WARTUNGSHINWEISE FÜR NEBENAGGREGATETRIEBE DES VW-KONZERNES MIT 1.9 TDI-MOTOREN OHNE GENERATORENFREILAUF

TECHNISCHE INFO NR. 1015

1.9 TDI

Bild 1: Spanneinheit 55714 verwendet in 1.9 TDI-Motoren

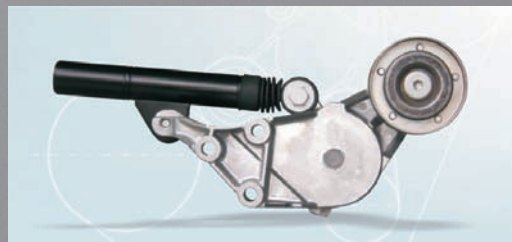
Durch starke dynamische Bewegungen des Keilrippenriemens kann es im ungünstigen Fall zu Geräuschbildungen, bis hin zur Beschädigung des Keilrippenriemenspanners kommen.

In den Aggregatetrieben mit der Spanneinheit 55714 (Bild 1), ist die starre Riemenscheibe am Generator durch einen RUVILLE-Generatorenfreilauf zu ersetzen (Bild 2). Sollte bereits ein Generatorenfreilauf verbaut sein, ist dieser auf Funktion zu überprüfen.

Bild 2: Wechsel des Generatorenfreilaufs

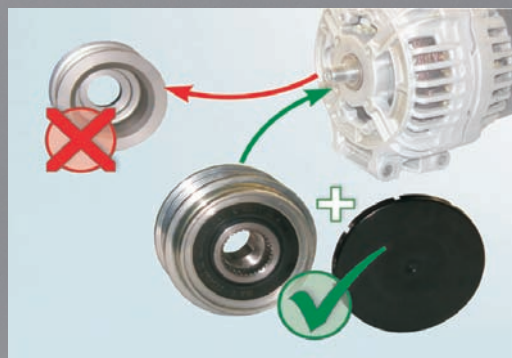
Der Einsatz eines Generatorenfreilaufs bewirkt eine wesentliche Entlastung innerhalb des Aggregatetriebes für alle Komponenten.
